Oggetto: [ID: 5752] Procedimento di Valutazione di Impatto Ambientale, ai sensi dell'art. 23 del D.Lgs. 152/2006, relativa al progetto per la realizzazione un impianto eolico, denominato "Trapani 3", costituito da 30 aerogeneratori e dalle opere di connessione alla RTN, per una potenza complessiva di 126 MW, Comuni di Marsala (TP), Mazara del Vallo (TP), Salemi (TP) e Trapani (TP).

Proponente: Enel Green Power Solar Energy S.r.l.

Parere tecnico-istruttorio

Figura 1 – Elaborato di progetto “Revisione layout su CTR”

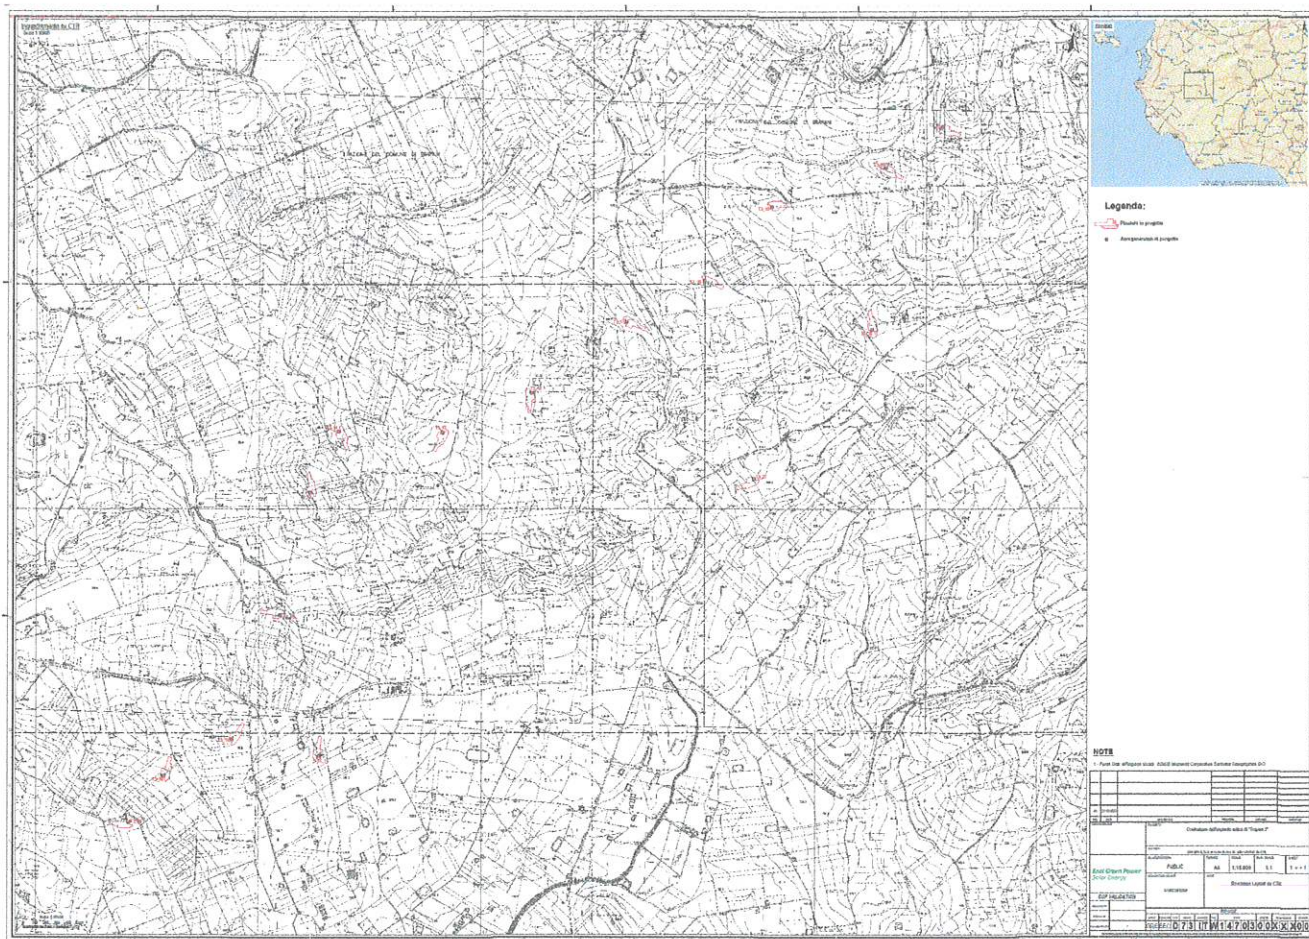
CONSIDERATO che, dall'esame degli elaborati pervenuti, benché le turbine sono state diminuite a 16 come da Tavola layout ridotto Trapani 3 GRE-EEC- D-73 IT-W-1.4703 -00-XXX-00, le aree d' intervento restano inserite in un multiforme paesaggio agrario di tipo tradizionale, ricco di architetture produttive -Beni Isolati/Nuclei storici- come sopra rappresentato, comunque non gravato da vincoli paesaggistici, nonché interessate dagli effetti cumulativi, anche potenziali, derivanti dalla compresenza di più impianti di energia alternativa,

- gli aerogeneratori **9, 10, 11** restano nelle vicinanze dell'insediamento di Granozzi non esplorato e che, pertanto, potrebbe anche avere una estensione più considerevole (sito n. 111, che si snoda dall'epoca greco-classica all'età romana-imperiale, nella carta archeologica del PP dell'Ambito 2-3);
- l'aerogeneratore **12** risulta prossimo (km 1,0 circa) al Baglio Chitarra (nn. 838_03 della tavola dei Beni Storici/isolati del PP dell'Ambito 2-3), nonché alla fascia di rispetto della Fiumara Pellegrino-Agezio;

- che l'aerogeneratore 15 è posto nelle vicinanze (m 500 circa) del Baglio Capofeto con abbeveratoio e strutture a servizio, a Nord della Fiumara Agezio (nn. 835, 836, 837);

- che gli aerogeneratori 17, 18, 19, 27 si inseriscono in un'area molto affollata specie da impianti di energia alternativa esistenti e in progetto (ad esempio: Ditte Solaning 2 Srl; Messinello Wind Srl), ossia nel comprensorio dell'ex feudo Messinello con strutture demotnoantropologiche;

- che l'aerogeneratore 27 è nelle vicinanze (m 600/300 circa) del Baglio Messinello con abbeveratoio e delle Case San Nicola (n. 380-381, 383);

- che l'aerogeneratore 29 è molto prossimo (m 400 circa) al Baglio Ricalcata con abbeveratoio (nn. 378-379);

si rappresenta che, benché le turbine sono state ridotte nel numero, permangono notevoli criticità sui luoghi ove insistono le macchine sopra indicate, venendosi a determinare impatti visivi e cumulativi di significativa rilevanza. Pertanto, si dovrà provvedere ad un riposizionamento delle stesse in altri siti maggiormente distanti dai Beni succitati o alla loro abolizione, restandone approvate con la presente nota, n. nove aerogeneratori - **8,9,10,11,13,14,16,20,30** -, benché in contesti con connotazioni essenzialmente agrarie, sempre che tali torri eoliche non interferiscono con altri progetti.

Si manifesta che per gli aerogeneratori 9, 10, 11, data la vicinanza al sito archeologico di Granozzi, la loro realizzazione è subordinata all'esito negativo di un numero congruo di saggi archeologici preventivi da concordare, attraverso un piano saggi, con la U.O. 3 — Sezione per i Beni Archeologici di questa Soprintendenza. I previsti aerogeneratori con le relative piazzole non dovranno interessare le aree sottoposte a tutela ai sensi del d.Lgs. 42/2004, art. 142, lettera c.»

L'Ufficio esprime parere positivo alla realizzazione di nove dei sedici aerogeneratori proposti (8, 9, 10, 11, 13, 14, 16, 20, 30), subordinandolo, nel caso degli elementi 9, 10, 11 prossimi al sito di Granozzi, all'esito negativo di sondaggi archeologici preventivi.

Figura 2 – Elaborato di progetto "GRE_EEC_D_26_IT_W_14703_00_135_00"-layout d'impianto ed impianti eolici esistenti autorizzati ed in autorizzazione

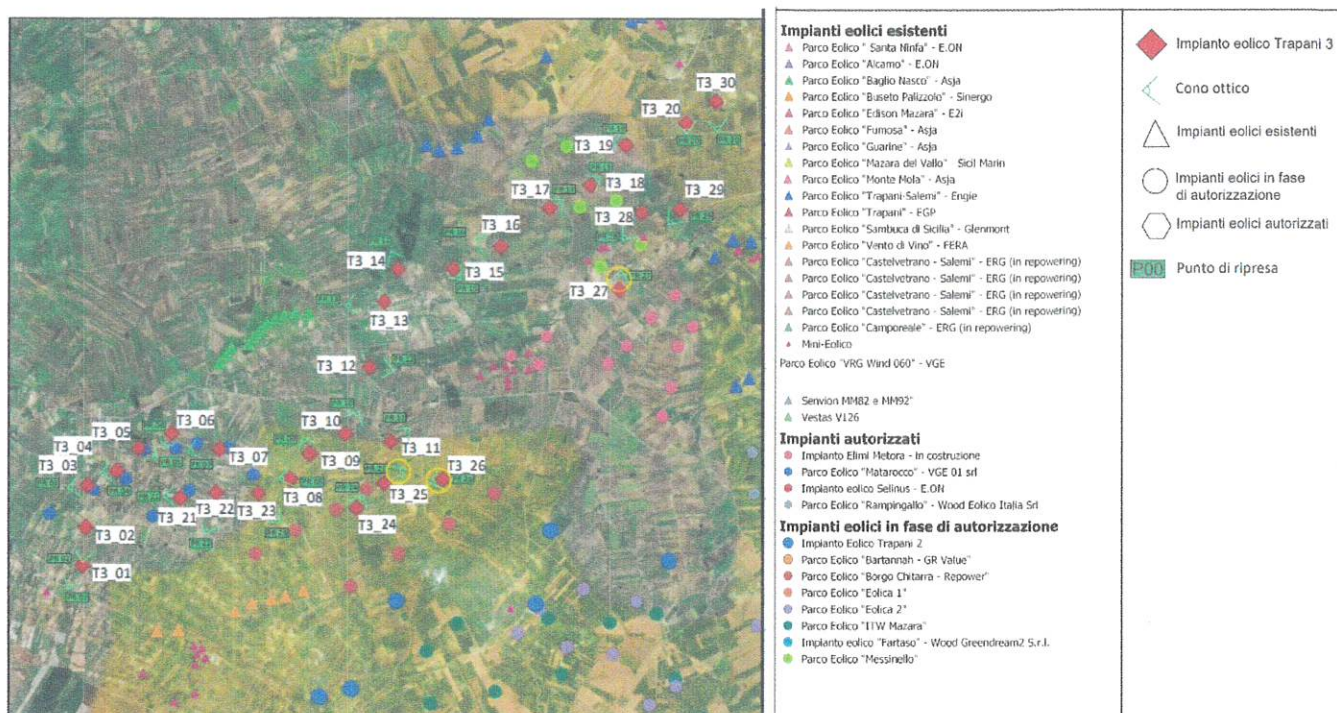
ESAMINATA la Tavola GRE_EEC_D_26_IT_W_I 4703_00_135_00 layout_d'impianto_e_impianti_eolici_esistenti_ autorizzati_e_in_ autorizzazione, ove sono individuati tutti gli aerogeneratori di altre Ditte ed anche della stessa, questa Soprintendenza ravvisa che la medesima area risulta già interessata, con corposo e consistente affollamento, dalla realizzazione di parchi eolici di altre Società esistenti, approvati e di previsione che, congiuntamente alle 30 turbine eoliche del presente impianto, determinerebbero un effetto cumulo paesaggistico di rilevante impatto.

CONSIDERATO che, nonostante la rimodulazione del layout di progetto diminuisca a 16 le turbine eoliche, le stesse restano inserite in un multiforme paesaggio ricco di architetture produttive, beni isolati e nuclei storici come sopra descritto, nonché già interessato dalla compresenza di più impianti di energia da fonti alternative, fonte di rilevanti impatti cumulativi;

CONSIDERATO E VALUTATO che, come si evince chiaramente dagli elaborati di progetto, l'area interessata dall'intervento risulta già gravemente compromessa ed alterata dalla presenza di numerosi impianti di energia da fonti alternative e che la realizzazione di ulteriori 16 aerogeneratori – benché ridotti rispetto al layout iniziale- alti ben 200 metri, porterebbe ad un ulteriore appesantimento degli impatti cumulativi derivanti nonché alla formazione di un evitabile "effetto selva";
